ID: Codice procedura (ID_VIP/ID_MATTM):10844

Impianto per la produzione di energia elettrica da fonte eolica, costituito da 6 aerogeneratori della potenza complessiva di 37,2 MW, un sistema di accumulo da 25 MW e relative opere connesse in località "Rempillo" nel comune di Pitigliano (GR).

TESTO DELLE OSSERVAZIONI

Immagine n. 5 Intervisibilità degli impianti eolici della provincia di Viterbo anche in quella di Grosseto, in particolare nel pitiglianese.

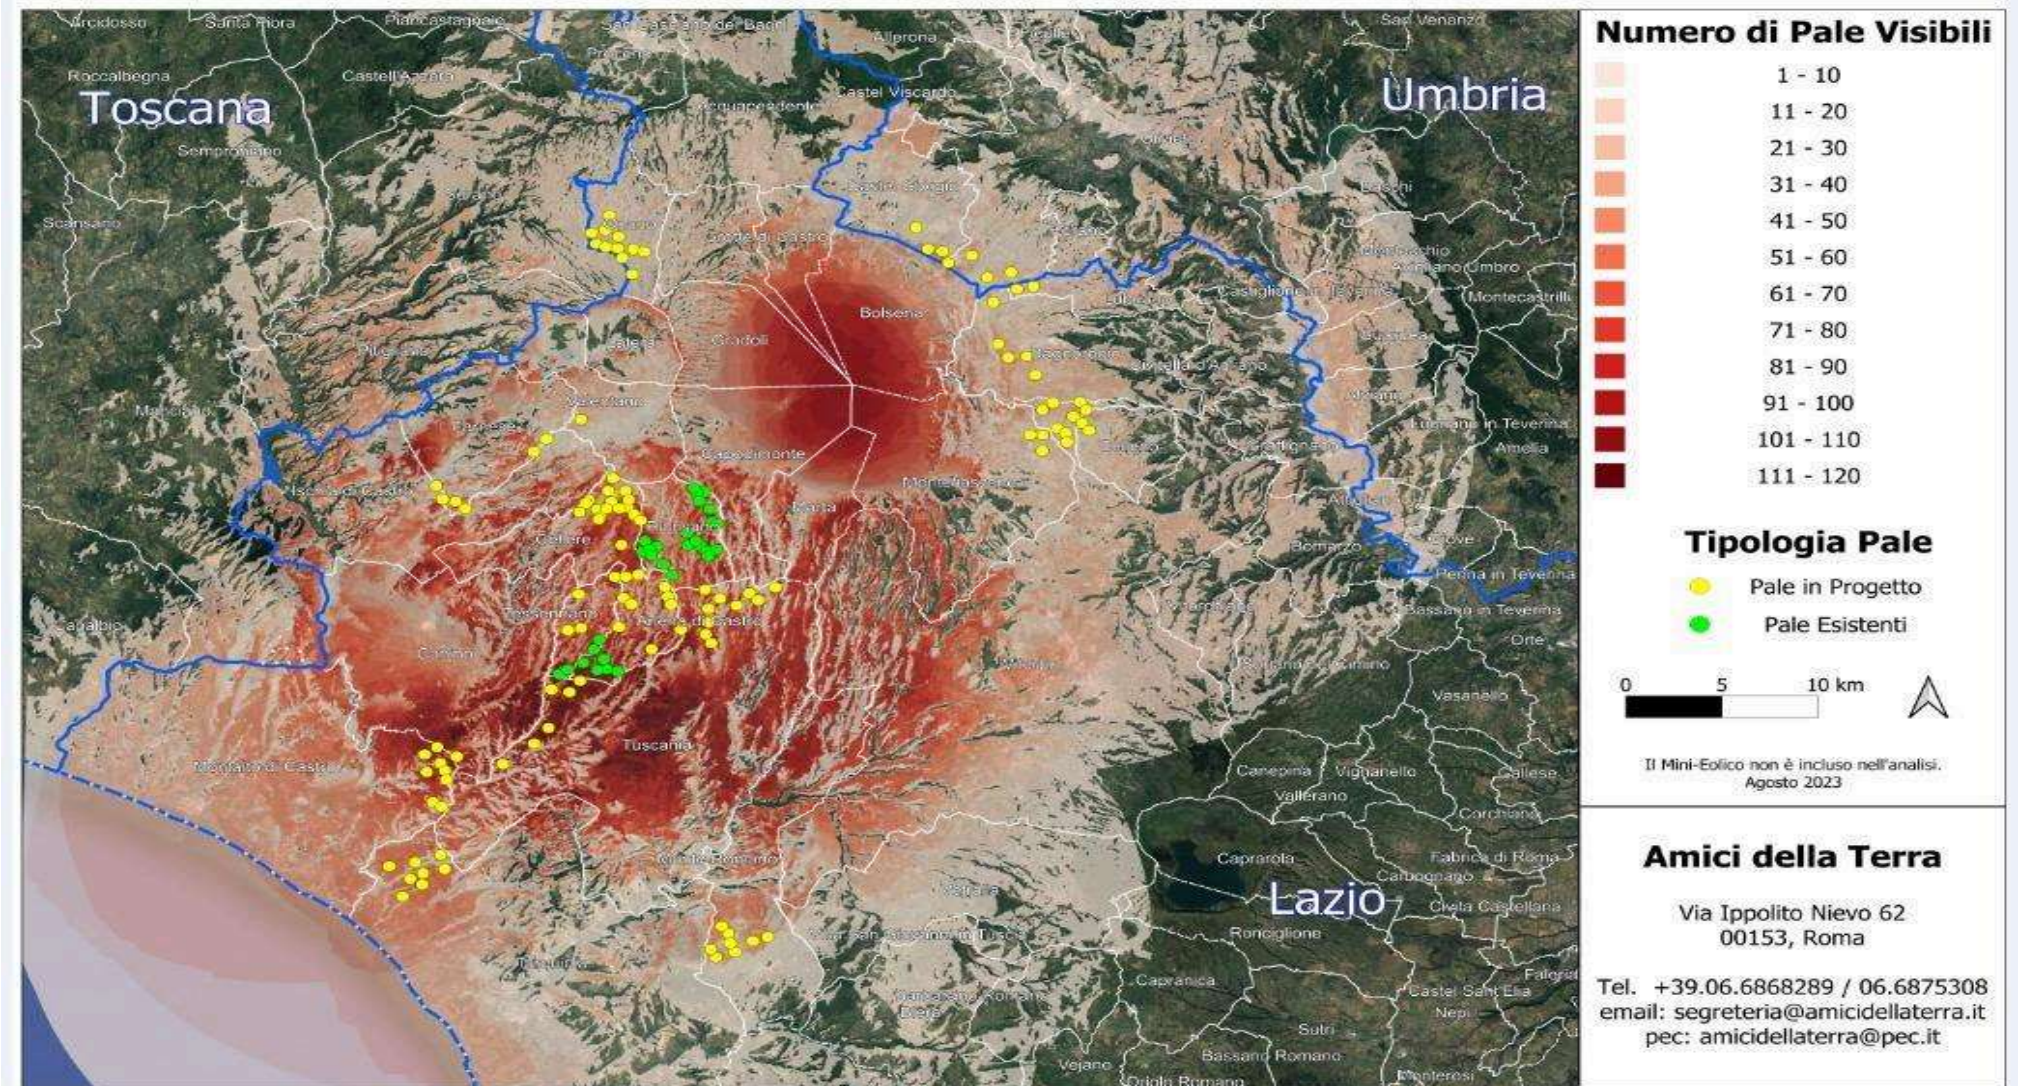
Quindi anche la Regione come Ente deputato dalla normativa nazionale a legiferare sulle aree idonee e non idonee si è espressa riguardo al fatto che abbia assolto ai doveri e alle quote stabilite dal PNIEC e in ambito regionale la provincia di Viterbo è stata quella con il più alto tasso di impianti FER tra tutte e quindi ormai satura ed il cumulo degli impianti FER installati, autorizzati e in progetto rappresenta una elevata criticità per la sostenibilità ambientale di ulteriori eventuali iniziative. L'impianto eolico " Rempillo" pur essendo "esterno al confine provinciale e regionale ma nelle sue immediate vicinanze (a soli 100 metri i primi due aerogeneratori) oltre ad impattare sul territorio e sulle economie di tre Comuni del Lazio (Farnese, Valentano e Latera) si trova nelle fasce di rispetto dei Beni di notevole interesse pubblico come si è evidenziate nelle Osservazioni nn. 1 e 2 e crea anche degli impatti negativi anche sui beni naturalistici come verrà dettagliato nell'Osservazione n. 4. Inoltre andrebbe a sommarsi al già enorme cumulo di impianti eolici e fotovoltaici e geotermici che già creano una elevata criticità ambientale nella provincia di Viterbo e interferiscono anche con il territorio toscano come si può vedere dalle immagini nn. 4 e 5 dell'Allegato n. 1.
